BUDOWA TRASY WSCHODNIEJ - III ETAP KONSULTACJI

raport

**Konsultacje społeczne
dot. budowy Trasy Wschodniej na odcinku
od Pl. Daszyńskiego do ul. Grudziądzkiej, etap III**

Rys. 1. Przekrój tunelu z wydzieloną drogą rowerową i chodnikiem.

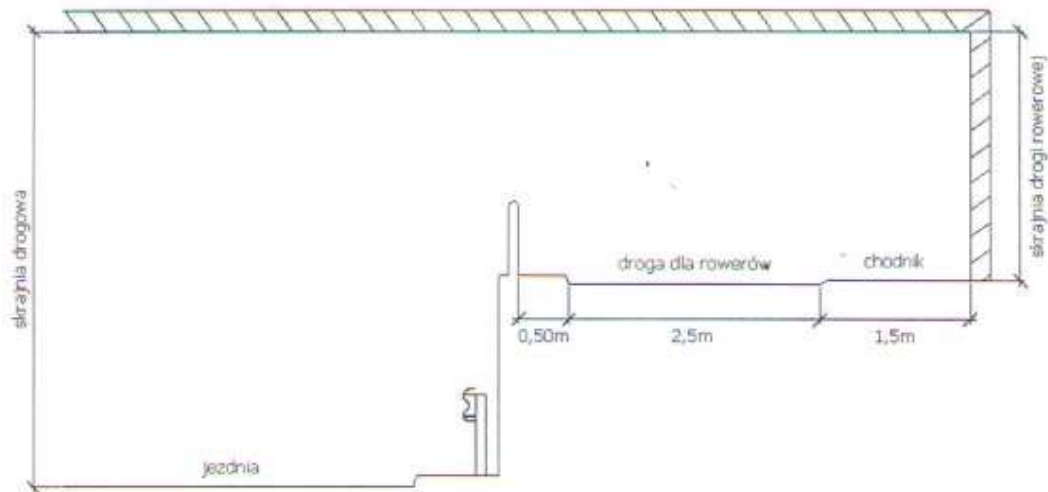
1.2. W tunelach drogowych należy zaprojektować drogi dla rowerów powyżej niwelety jezdni zgodnie z inną wymaganą skrajnią pionową dla obu elementów drogi. Ma to na celu zmniejszenie różnic wysokości trasy rowerowej.
